**Avis délibéré de la mission régionale d'autorité
environnementale sur le Projet de parc photovoltaïque au
sol de la société URBA 255 sur la commune de Balan (01)**

Avis n° 2021-ARA-AP-1250

Avis délibéré le 21 décembre 2021

Figure 2 : plan du projet (Source : résumé non technique)

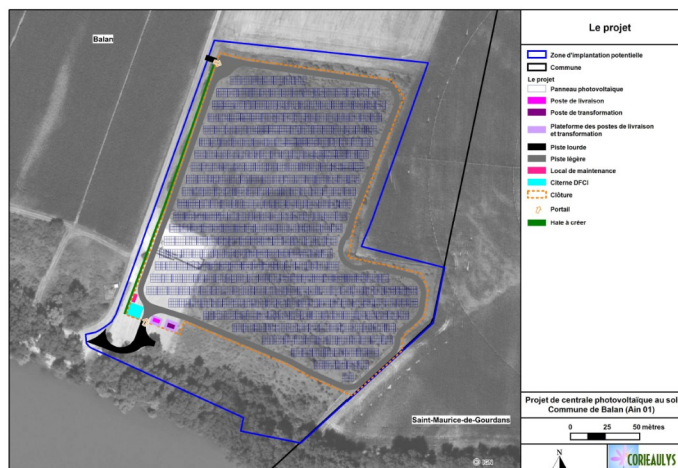
Les structures supportant les panneaux, d'une hauteur maximale de 2,89 m, seront ancrées au sol par pieux battus, au nombre de 2 262 enfoncés dans le sol jusqu'à une profondeur située dans une plage de 150 à 250 cm. Le dossier indique que cette possibilité est validée avant implantation par une étude géotechnique³. Seule une étude géotechnique en phase avant-projet a été réalisée. Lors d'un sondage réalisé à la pelle hydraulique⁴, la profondeur maximale atteinte a été de 0,90 m du fait de la présence d'un sol très dur (blocs bétons ou de graviers cimentés)⁵, ce qui pose question quant à la solution d'ancrage retenue⁶.

Le raccordement du parc au réseau de distribution électrique sous une tension de 20 000 volts est envisagé au poste source de Pré-Seigneurs (sans certitude cependant) situé à 8 km et réalisé le long des dépendances⁸ des routes. Le poste source serait en capacité de recevoir le raccordement du projet d'après le S3REnR⁹. Le tracé de raccordement figure sur un plan¹⁰ mais il est précisé qu'il ne s'agit que d'une hypothèse. Ce raccordement fait partie intégrante du projet, au sens du code de l'environnement, même s'il sera réalisé par un autre maître d'ouvrage (ENEDIS dans ce cas) voire dans un autre calendrier (cf. le III de l'article L. 122-1-1 du code de l'environnement). Ses caractéristiques et ses incidences doivent être présentées et évaluées, ce qui n'est pas le cas dans le dossier fourni et devrait l'être dès ce stade, d'autant plus qu'aucune autre autorisation ne pourrait s'avérer nécessaire.

L'Autorité environnementale recommande de préciser les caractéristiques du raccordement du parc au réseau électrique, d'évaluer ses incidences et de présenter les mesures prises pour les éviter, les réduire et si besoin les compenser.
